Vorlage Nr.: GB II/325/2018
Status: öffentlich
Geschäftsbereich: GB II Bau - Planung - Umwelt
Stichwort: BPl. 171 Komm.zone, Abwägung 3(1)-4(1)
Aktenzeichen.:
Datum: 21.03.2018
Verfasser: Balzer Oliver

Bebauungsplan Nr. 171 Kommunikationszone, Würdigung der im Rahmen der Beteiligung nach §§ 3 Abs. 1, 4 Abs. 1 BauGB vorgebrachten Stellungnahmen.

Bild 1:

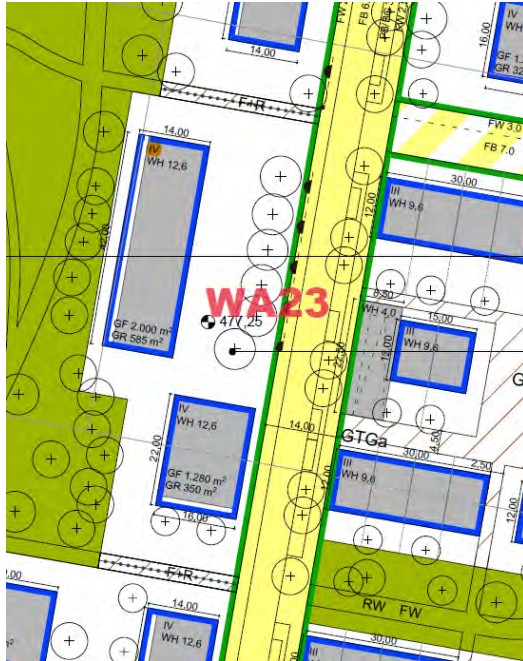
5. Sachvortrag:
Bei WA23 fehlt im nördlichen Bauraum die Zahl der Vollgeschosse.

Die Zahl der Vollgeschosse mit „IV“ wird ergänzt.

Bild 4:

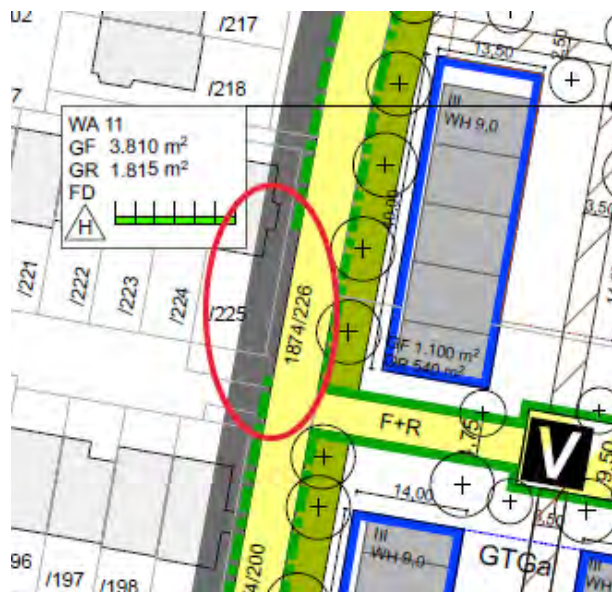
Östlich WA11 fehlt entlang der Grenze des Geltungsbereichs das Planzeichen der Straßenbegrenzungslinie.

Wird entsprechend ergänzt.

Die Empfehlung wird aufgenommen, die Straßenbegrenzungslinie ergänzt.

Bild 14:

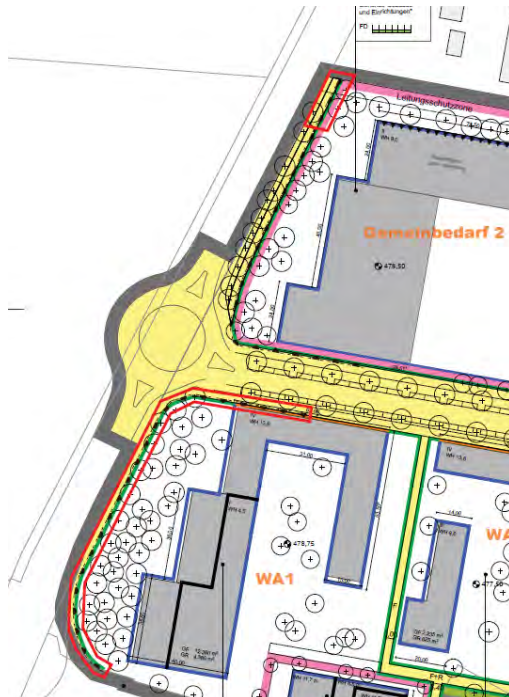
In der Gemeinbedarfsfläche ist im Bereich der St2350 weitestgehend die Möglichkeit einer Zufahrt durch Planzeichen ausgeschlossen worden. Lediglich im nördlichen Bereich war eine weitere Ein- bzw. Ausfahrt vorstellbar (Bild 13). Das Planzeichen wird entlang der St2350 bis zur nördlichen Grenze des Geltungsbereichs ergänzt.

Weiter wird vorgeschlagen, den Bereich ohne Ein- und Ausfahrt auch nach Süden in Richtung Untere Straßacker, bis zur Gemeinbedarfsfläche 1, einzutragen, um eine Erschließung von WA1 von dort aus zu unterbinden.

Die Sichtdreiecke werden in die Planung aufgenommen. Die Verkehrsräusche sind in der schalltechnischen Untersuchung des Büros Steger & Partner, Ziff. 3, bereits berücksichtigt. Die Kosten zur Errichtung des Kreisverkehrs werden im Rahmen der Erschließungskosten auf die Planbegünstigten umgelegt. Eine Vereinbarung mit dem Staatlichen Bauamt Freising zu den baulichen Maßnahmen an der St2350 wird erfolgen, wenn eine erste Vorplanung zum Kreisverkehr vorliegt.

Bild 17:

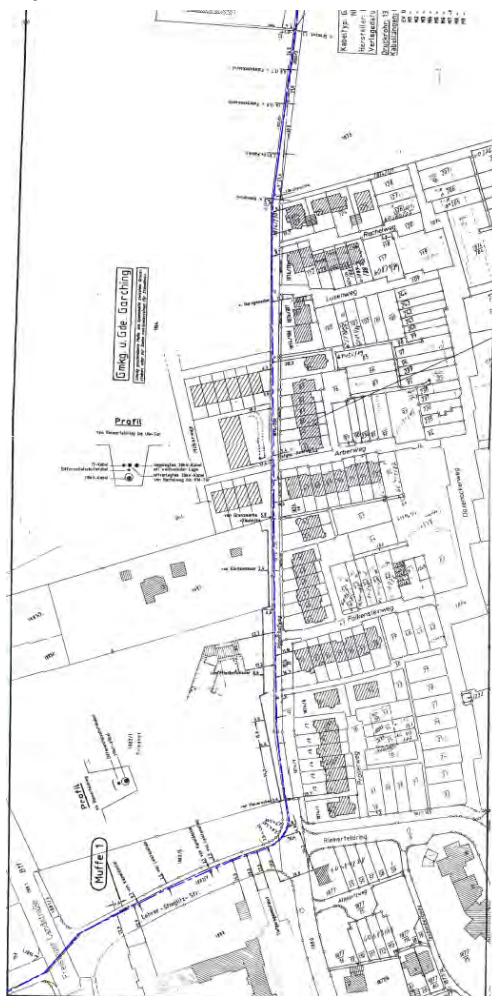
Die Trasse des 110 kV-Kabels Garching - Hochbrück verläuft vom bestehenden USW nach Süden im Römerhofweg. Auch hier gibt es Gespräche mit dem Bayernwerk zur Umverlegung bzw. Verlängerung bei Rückbau des alten USW. Es soll sichergestellt werden, dass die künftige Planung durch die Umverlegung nicht beeinträchtigt wird. Die Umverlegung der Kabel wird im Vorfeld der Umsetzung der Planung erfolgen, auch künftig wird die Leitung im Römerhofweg liegen. Die Planung der Kommunikationszone ist den Bayernwerken bekannt. Die Trasse wird nachrichtlich in die Planzeichnung aufgenommen.

Die Trasse der Erdverkabelung wird in der Planzeichnung dargestellt und mit „Schutzzone 110 kV-Kabel“ bezeichnet.

Bild 18-3, WA11:

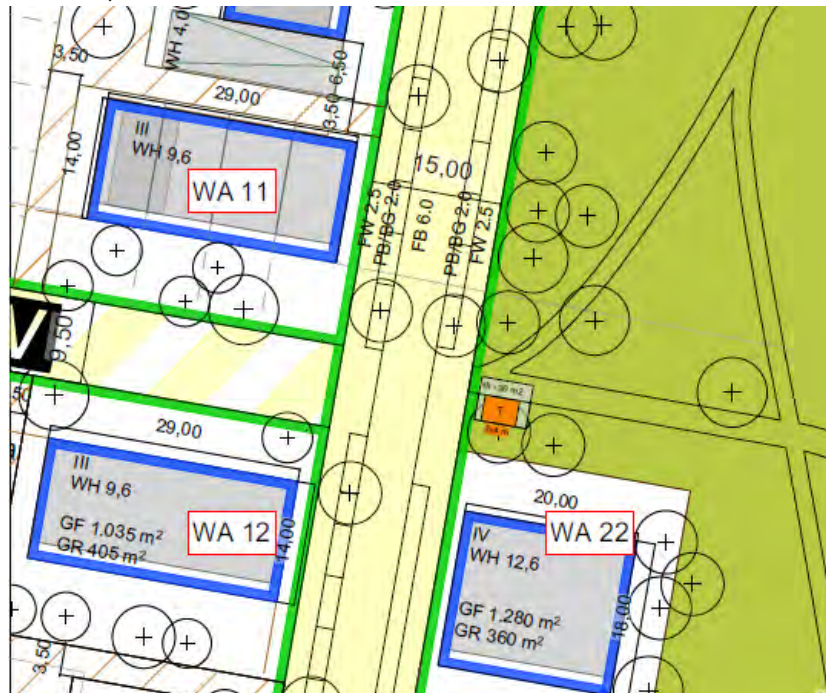
Integration in den zentralen Grünzug, angrenzend an Verkehrsfläche und Weg. Position unter Berücksichtigung der Flucht der Bauräume von WA22 zur Straße.

Bild 18-4, WA16:

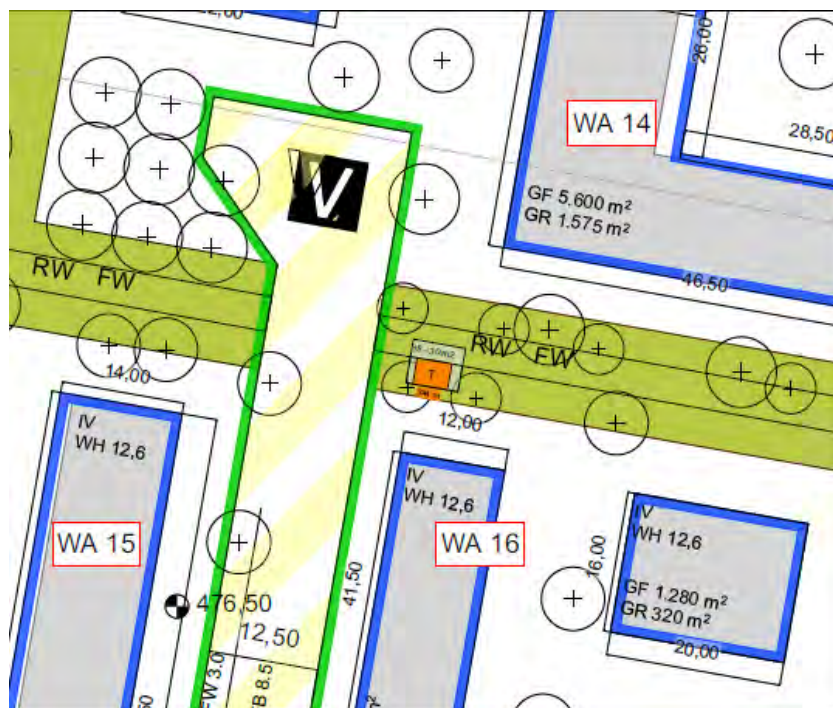
Integration in die öffentliche Grünfläche angrenzend an Straßenverkehrsfläche und Weg. Positionierung unter Berücksichtigung der Flucht der Bauräume von WA16 zur Straße.

Bild 18-5, WA26:

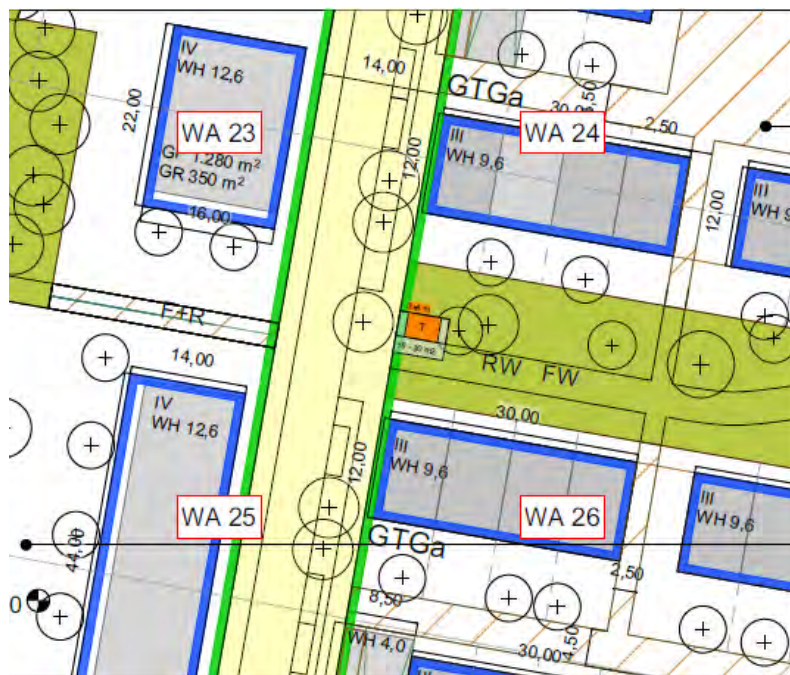
Integration in die öffentliche Grünfläche, angrenzend an Straßenverkehrsfläche und Weg. Positionierung unter Berücksichtigung der Flucht der Bauräume von WA24, 26 zur Straße.

Bild 26: Plan Variante 2

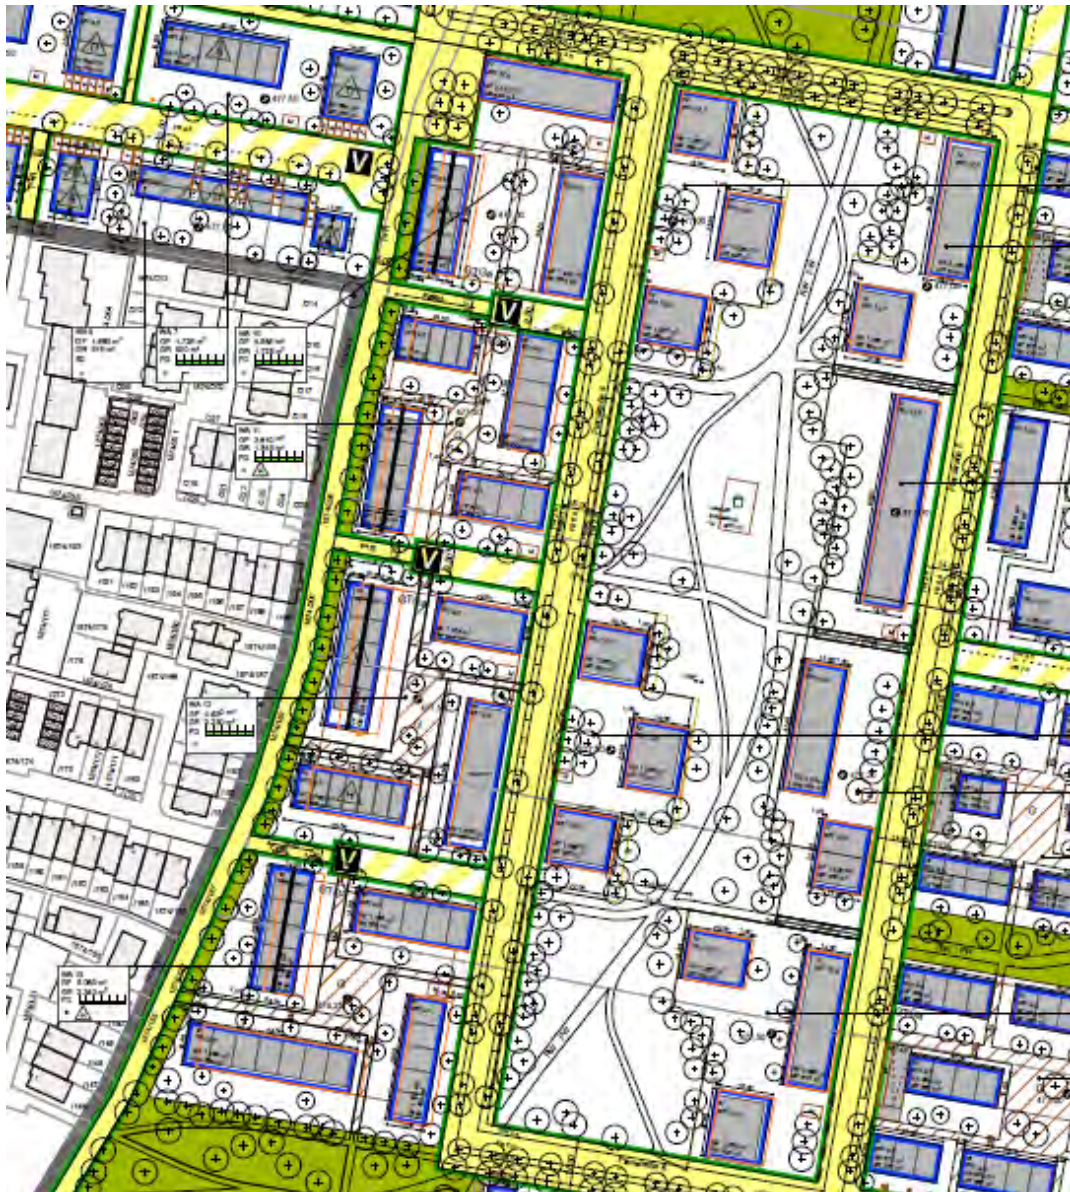
Die alternativ möglichen Bauräume sind in nachfolgenden Plan orange dargestellt.

* Hinweis: Die Stellungnahme zur Erhöhung der maximal zulässigen Wandhöhen um jeweils 0,6 m kann zu engeren Spielräumen bei der Umsetzung der Maßnahmen führen.

Bild 30:

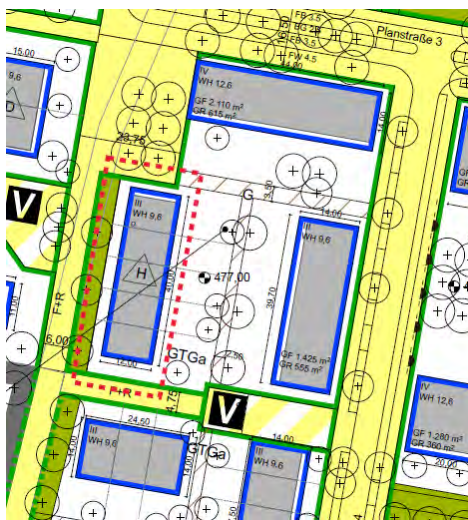
Der süd-westliche Bauraum im WA10 wurde durch Planer, Verwaltung nochmals geprüft und angepasst. Es wird vorgeschlagen eine Hausgruppe mit einer GR von 95 m² und einer GF von 225 m² je Gebäude festzusetzen und eine hinweisliche Aufteilung der Baukörper vorzuschlagen und die zukünftige Grundstücksteilung festzusetzen. Die GR- und GF-Werte sind noch in die Planzeichnung einzutragen. Die Gesamt-GF für den süd-westlichen Bauraum beträgt 1.125 m².

Bild 31, WA15 Bisheriger Planstand:

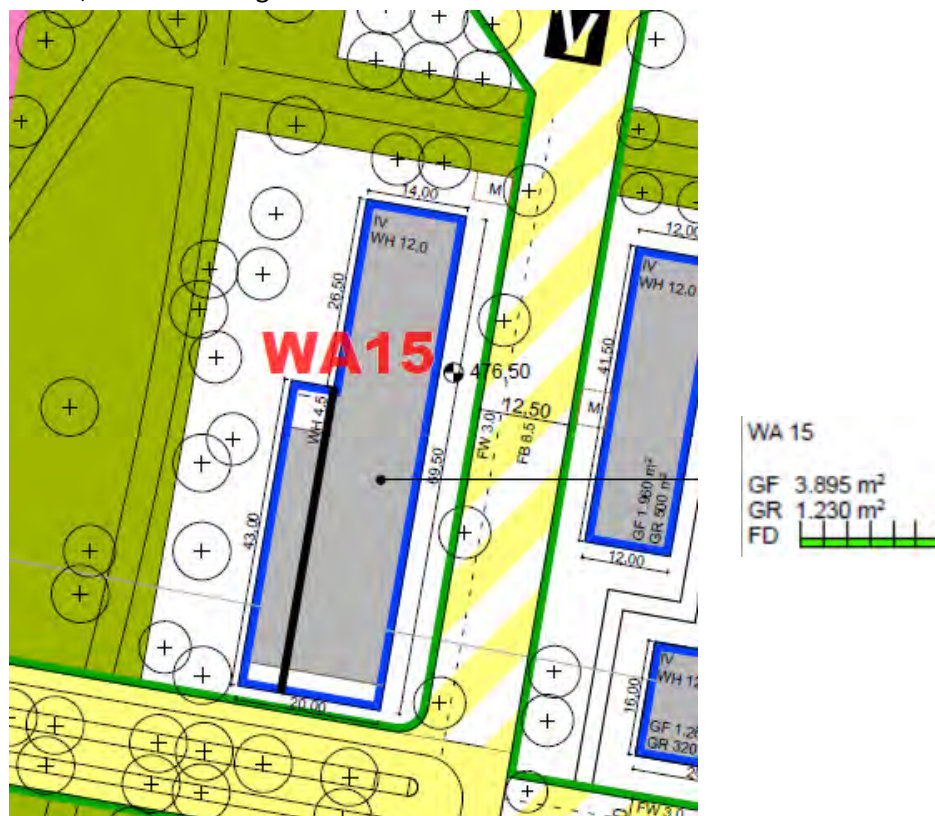
Für das WA15 wird von Seiten der Planer in Abstimmung mit der Verwaltung vorgeschlagen, auf die Schublade nach Westen zu verzichten und einen Bauraum mit IV VG und einer GF von 3.400 m² (bisher 2.595 m² = +805 m²) festzusetzen.

Für das WA14, westlicher Bauraum, ist bislang eine GF von 5.780 m² festgesetzt. Da durch die Verschiebung der KiTa keine GF-Mehrung erfolgen soll, muss das im WA15 hinzugefügte Baurecht im WA14 ausgeglichen werden.
